Plan de Prévention des Risques Naturels « inondations et mouvements de terrain » de Cilaos

Concertation du public - Analyse des demandes de précision

BRGM/RP-71128-FR

Date de réalisation de l'expertise : Novembre 2021

Extrait de la cartographie de l'aléa mouvement de terrain AVANT MODIFICATION

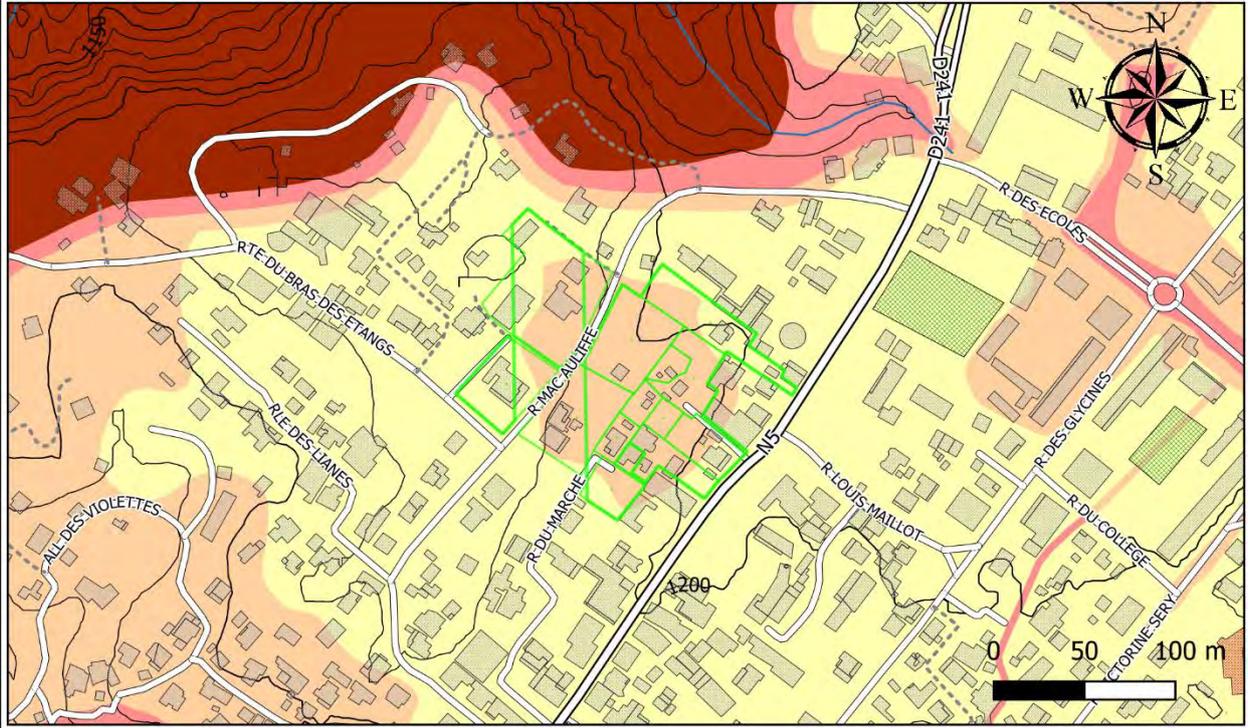
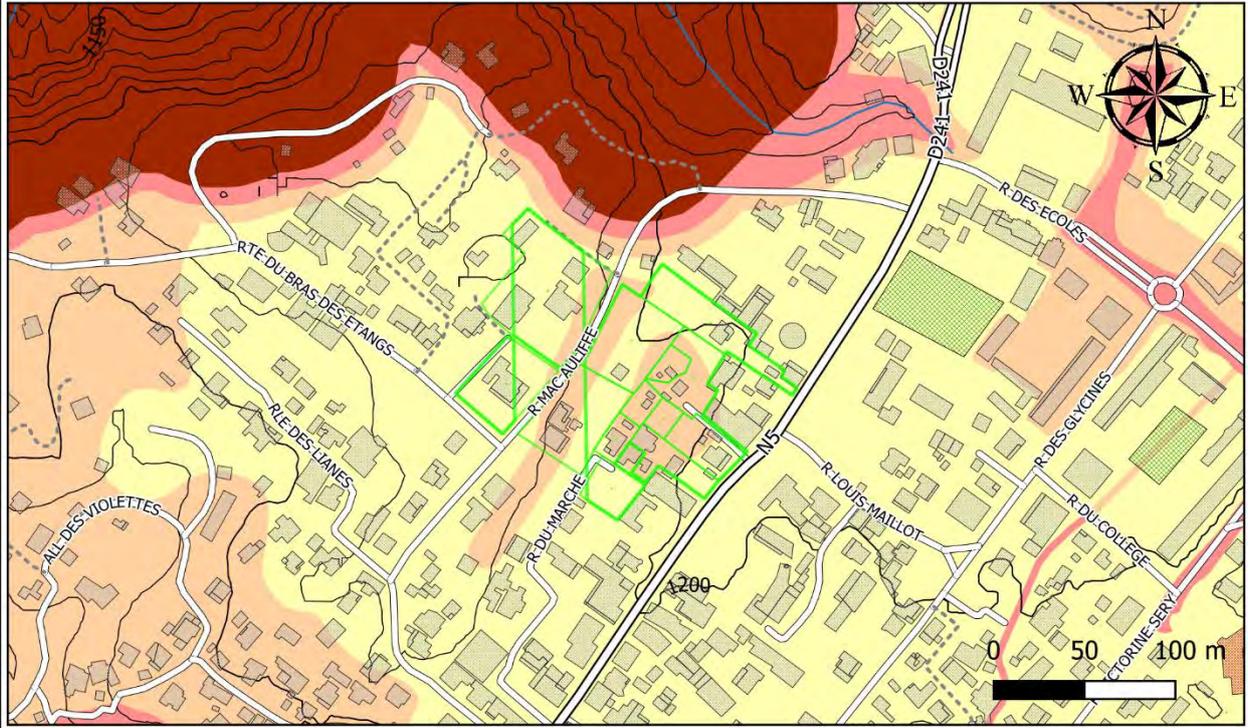
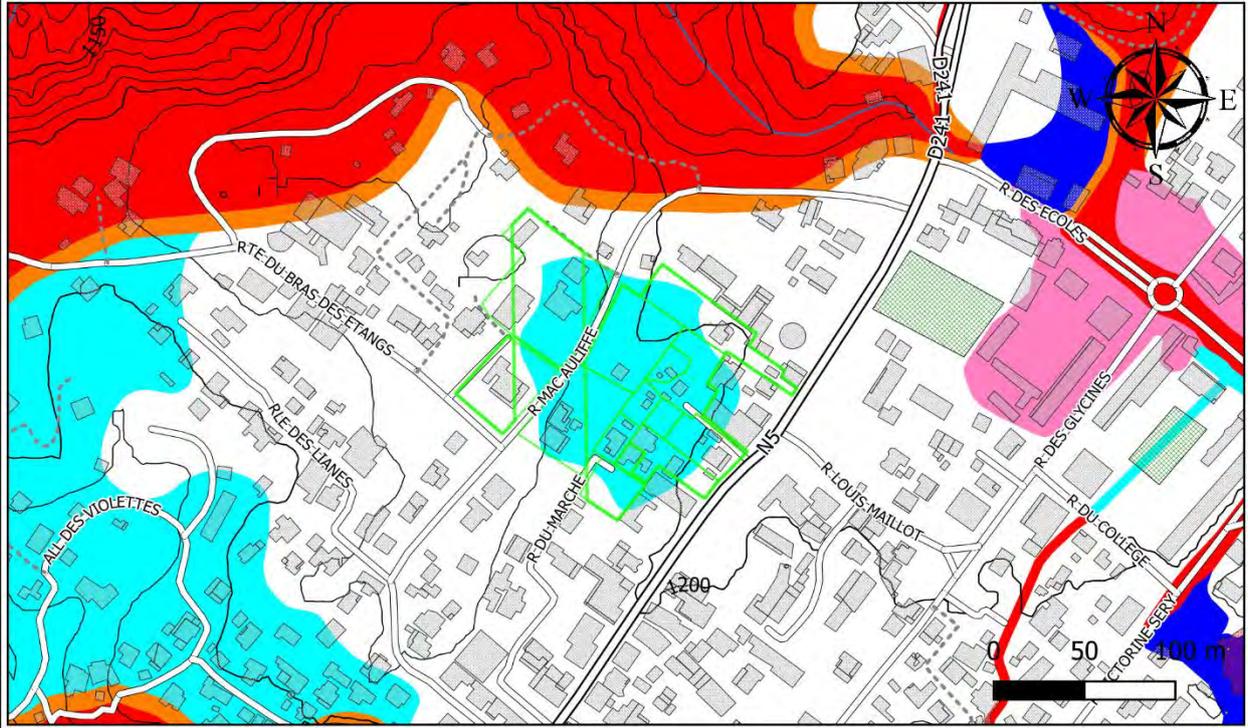
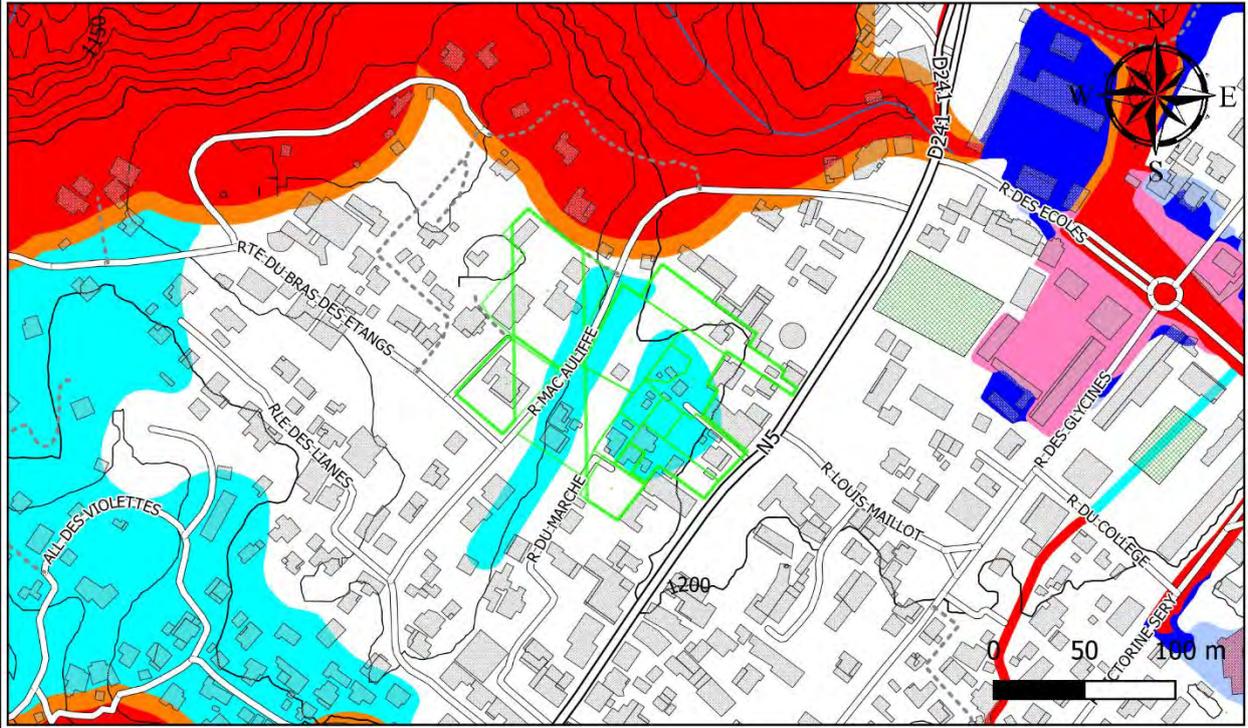
La visite a permis de constater que le coteau présentait une pente comprise entre 22 et 25° jusqu'à la partie haute, décaissée sur 6 à 7 m et soutenue par un mur de moellons au niveau du passage de la route (Figure 8). Le classement en aléa moyen MVT de l'ensemble du talus, depuis le pied jusqu'à une distance en recul de la crête prenant en compte l'équilibrage de la pente en cas de rupture de l'ouvrage (ici 10 m), est justifié. La partie aval du coteau (15 m), est sécurisable au moyen d'une étude géotechnique et les terrains en recul de la route peuvent être aussi aménagés sous réserve d'un examen de l'état de l'ouvrage de soutènement, aussi la traduction de l'aléa en zone B2u est confirmée.

La partie centrale de la cuvette située entre le coteau et la colline et non exposée à d'éventuels départs au niveau de ces derniers, est pour sa part déclassable en aléa faible.

Extrait de la cartographie de l'aléa inondation AVANT MODIFICATION

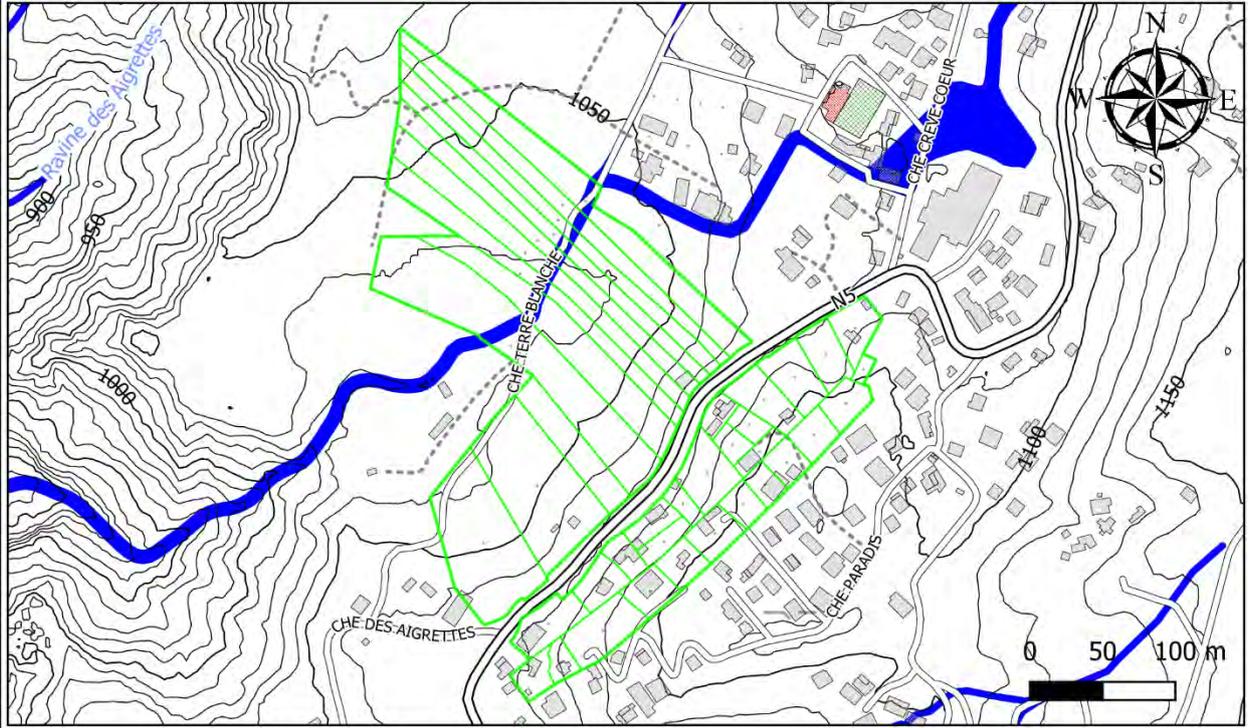
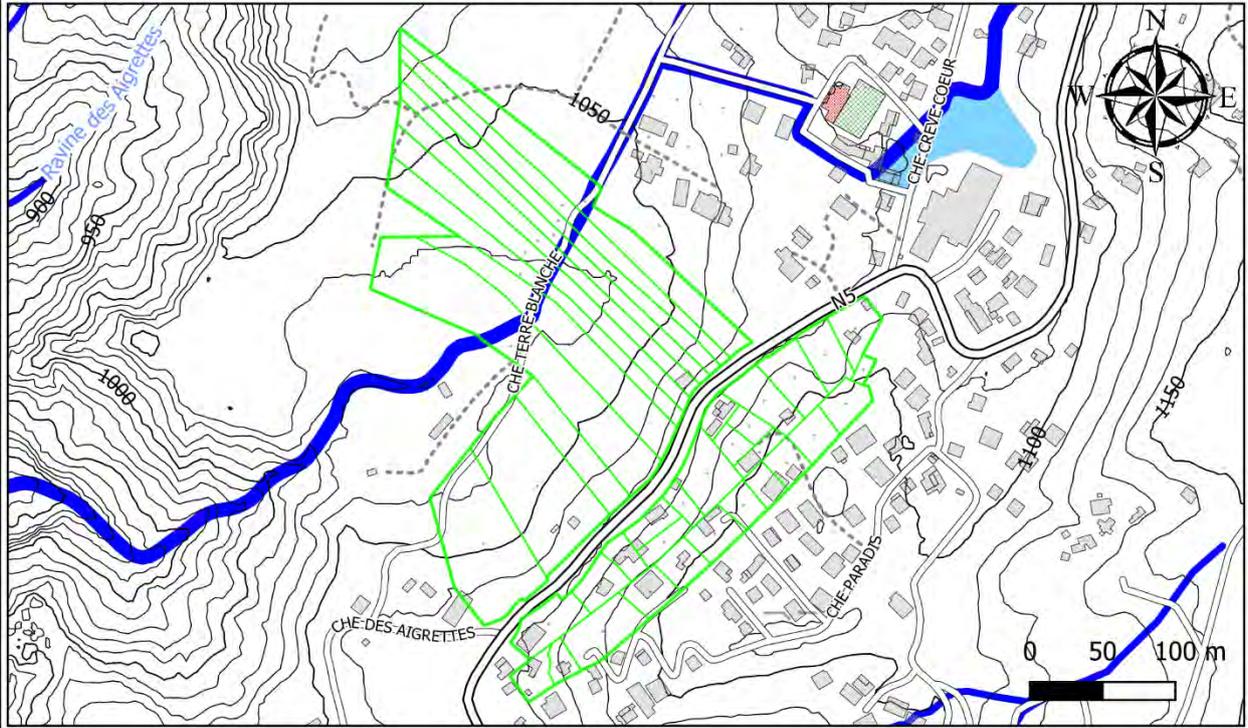
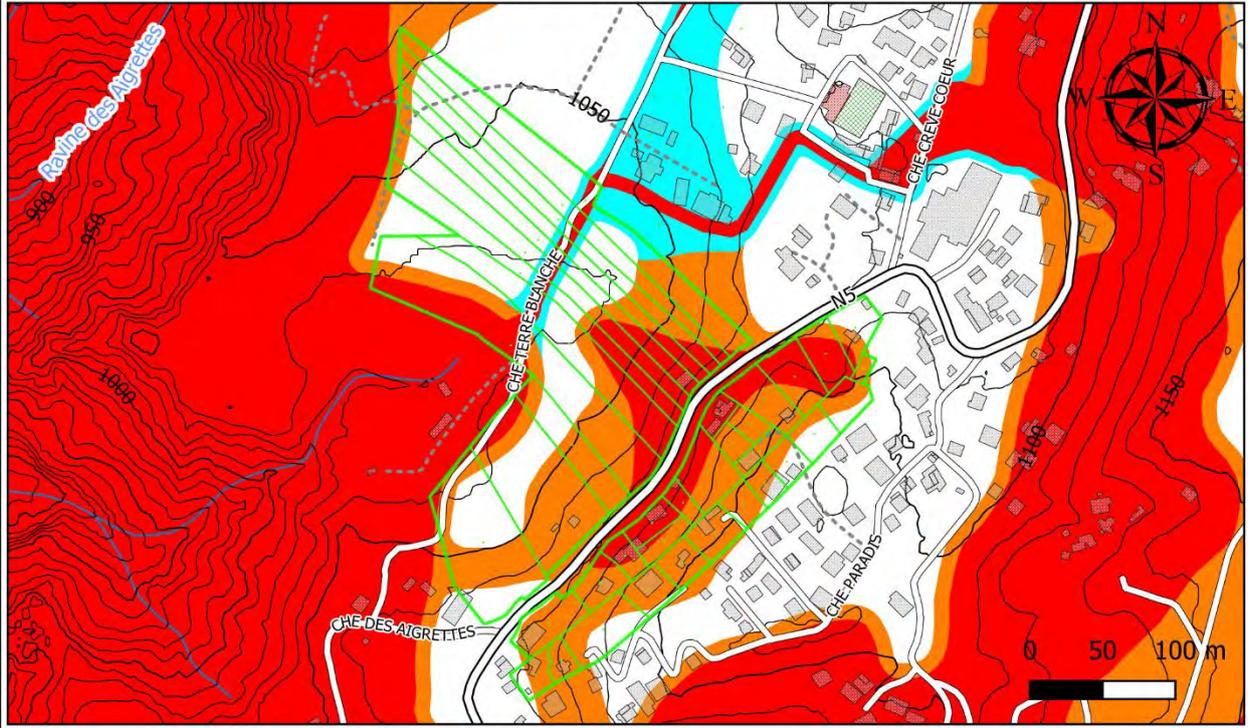
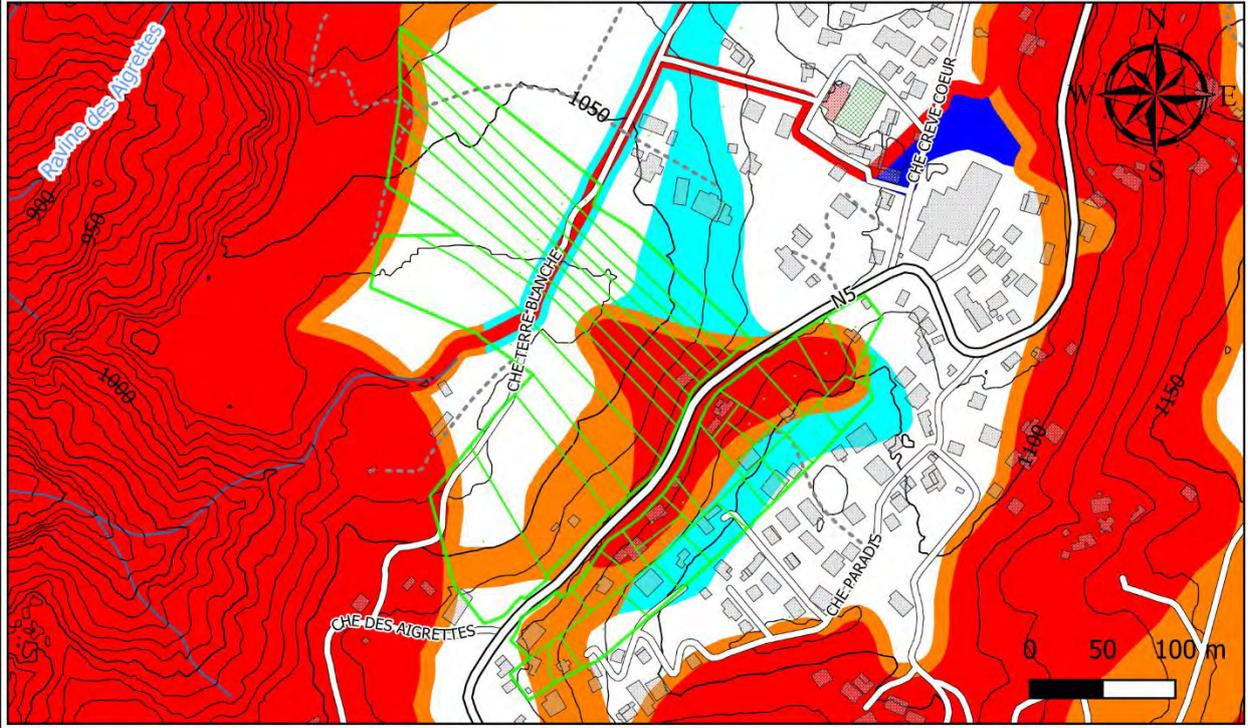
A Mare Sèche où des reculs majeurs ont été observés suite au passage du cyclone Hyacinthe, le recul considéré est de 60 m. Cela étant, la révision de la position de la crête (n'incluant pas le contour de l'encaissement des cours d'eau à l'intérieur du plateau) implique un décalage de l'aléa très élevé et des bandeaux forfaitaires associés vers l'ouest, hors des parcelles dont le zonage est contesté. Ainsi l'ensemble des terrains situés en pied de versant présentant une pente faible (moins de 5° à 15°) et hors de la zone d'influence du canal sont déclassés en aléa faible (Figure 10).

De plus, au nord-est du versant, celui-ci décrit un virage vers l'est et son profil s'adoucit, mais les classes de pente observées ($22-25^\circ$) justifient une extension des terrains classés en aléa moyen (y compris hors de l'emprise des parcelles objets de la requête). Compte tenu des pentes modérées sur la partie haute du versant et au niveau de ce virage, l'aléa moyen peut cependant être traduit en B2u à l'exception d'un bandeau de 10 m, maintenu en R2 en recul de l'aléa élevé.
